**Forum mondial de l'harmonisation  
des Règlements concernant les véhicules****178<sup>e</sup> session**

**Accord de 1958 :****Examen de projets d'amendements à des Règlements ONU  
existants, soumis par le GRSP****Proposition de complément 5 à la série 02 d'amendements  
au Règlement ONU n° 129 (Dispositifs améliorés de retenue  
pour enfants)****Communication du Groupe de travail de la sécurité passive\***

## Proposition de complément 5 à la série 02 d'amendements au Règlement ONU n° 129 (Dispositifs améliorés de retenue pour enfants)

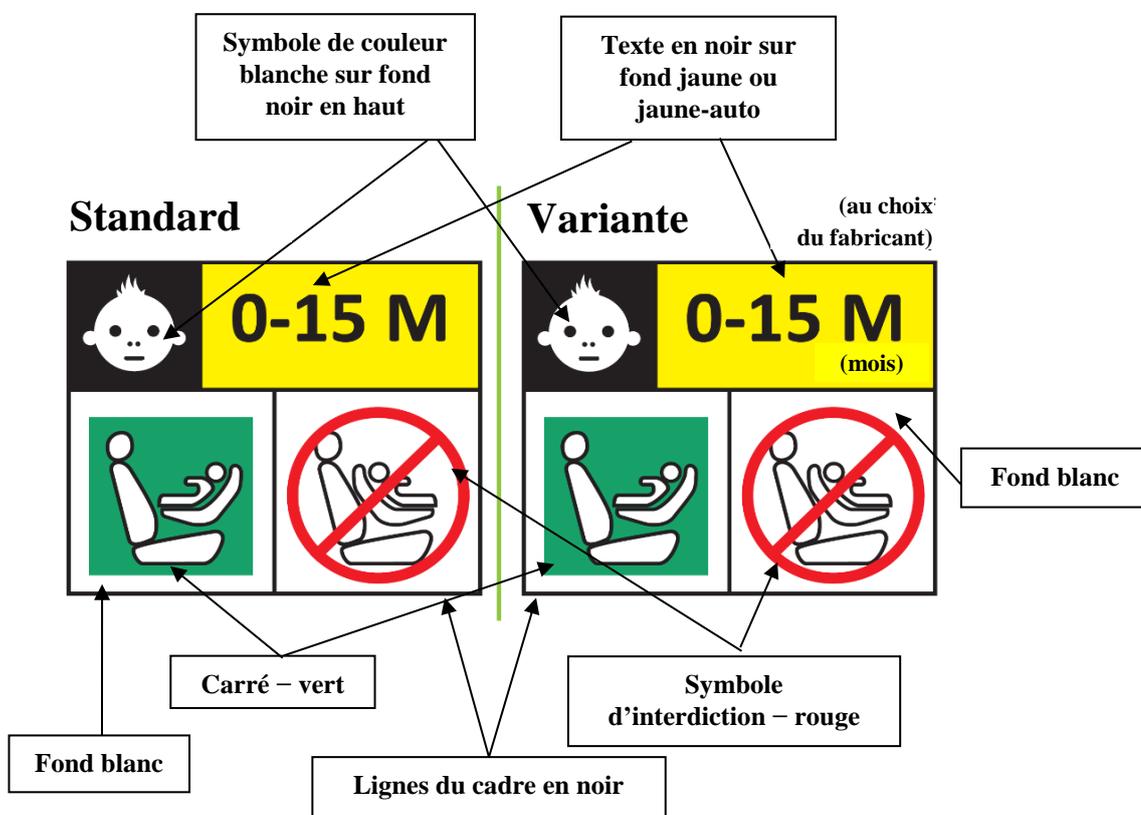
Paragraphe 4.5, modifier comme suit :

- « 4.5 Les dispositifs améliorés de retenue pour enfants intégraux pouvant être utilisés face vers l'avant et face vers l'arrière doivent porter de façon permanente sur la partie où l'enfant est installé l'étiquette illustrée ci-après. Cette étiquette doit être visible par toute personne installant le dispositif amélioré de retenue dans un véhicule.

Le fabricant est autorisé à inscrire la mention « mois » sur l'étiquette pour expliquer la signification de la lettre « M ». La mention « mois » doit être libellée dans la langue communément parlée dans le pays où le dispositif est vendu. L'inscription en plusieurs langues est permise.

Dimensions minimales de l'étiquette : 40 × 40 mm

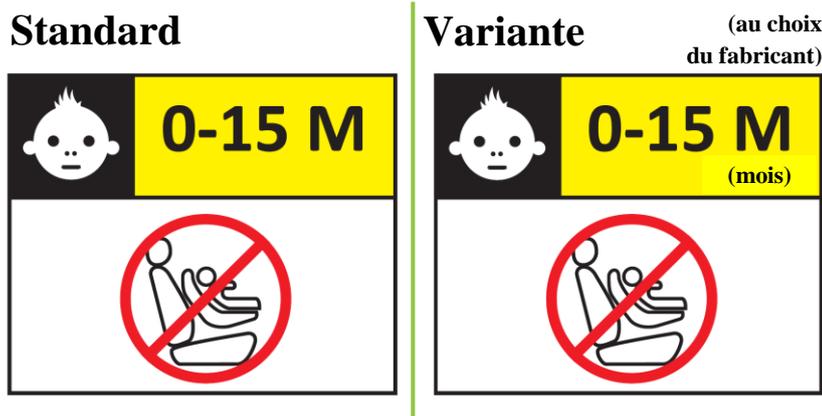
Les dispositifs améliorés de retenue pour enfants intégraux pouvant être utilisés uniquement face vers l'avant doivent porter de façon permanente sur la partie où l'enfant est installé l'étiquette illustrée ci-après. Cette étiquette doit être visible par toute personne installant le dispositif amélioré de retenue dans un véhicule.

Le fabricant est autorisé à inscrire la mention « mois » sur l'étiquette pour expliquer la signification de la lettre « M ». La mention « mois » doit être libellée dans la langue communément parlée dans le pays où le dispositif est vendu. L'inscription en plusieurs langues est permise.

Dimensions minimales de l'étiquette : 40 × 40 mm

Figure 1

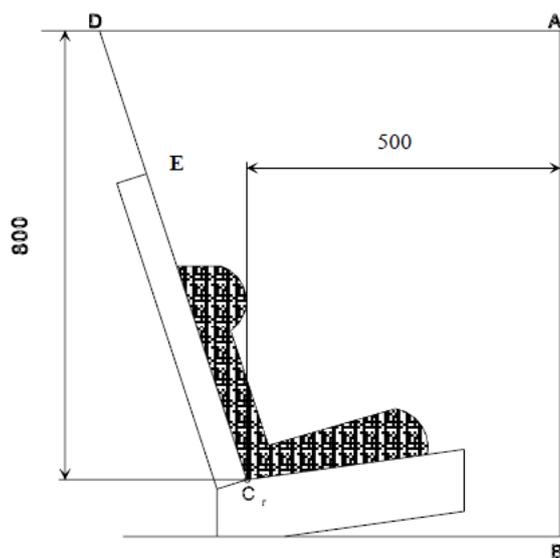
Paragraphes 6.6.4.4.1.1 et 6.6.4.4.1.1.1, lire :

Déplacement de la tête : aucune partie de la tête du mannequin ne doit franchir les plans BA, DA ou DE, tels qu'ils sont définis à la figure 1 ci-dessous. Cependant, la tête du mannequin peut franchir le plan DE si une partie du dispositif de retenue, c'est-à-dire le repose-tête ou le dossier, derrière la tête du mannequin, se trouve à l'endroit où la tête franchit ledit plan.

Cette constatation doit intervenir dans les 300 ms qui suivent le choc ou lorsque le mannequin s'immobilise définitivement, si cette immobilisation survient avant.

Sauf s'il s'agit d'un siège rehausseur et que le mannequin utilisé est le mannequin Q10, auquel cas :

- Le plan DA est distant de 840 mm ;
- Le plan BA est distant de 550 mm ;
- On ne tient pas compte du rebond pour évaluer les plans DA et DE.

6.6.4.4.1.1.1 Si l'essai est effectué conformément au paragraphe 6.6.4.1.6.2, ou 6.6.4.1.8.2 ci-dessus, une tolérance de +10 % est appliquée à la valeur de déplacement de la tête entre le point Cr et le plan AB.

### Exemples de marques de module en combinaison avec une marque d’homologation

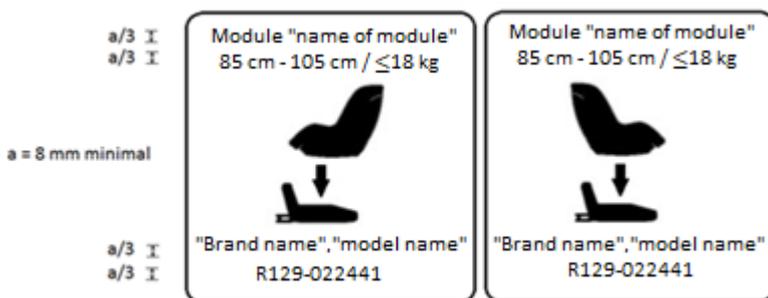
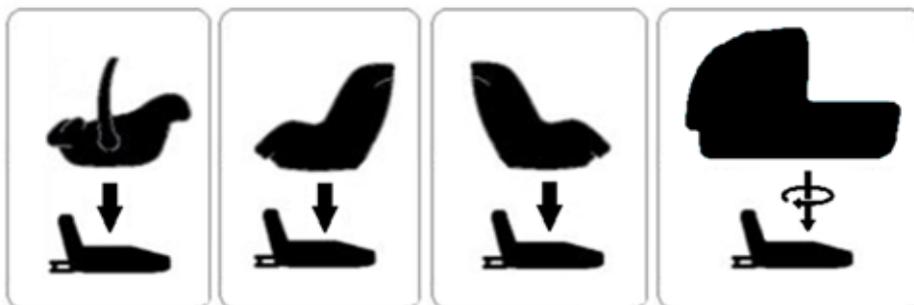
Remplacer les exemples par ce qui suit :

Le module de dispositif amélioré de retenue pour enfants portant les marques de module peut être utilisé tourné vers l’arrière avec la base « nom commercial et nom du modèle », pour la gamme de tailles 85-105 cm et une masse maximum de 18 kg ; il est homologué conformément au Règlement ONU n° 129-02 sous le numéro 022441.

Le module de dispositif amélioré de retenue pour enfants portant les marques de module peut être utilisé tourné vers l’avant avec la base « nom commercial et nom du modèle », pour la gamme de tailles 85-105 cm et une masse maximum de 18 kg ; il est homologué conformément au Règlement ONU n° 129-02 sous le numéro 022441.
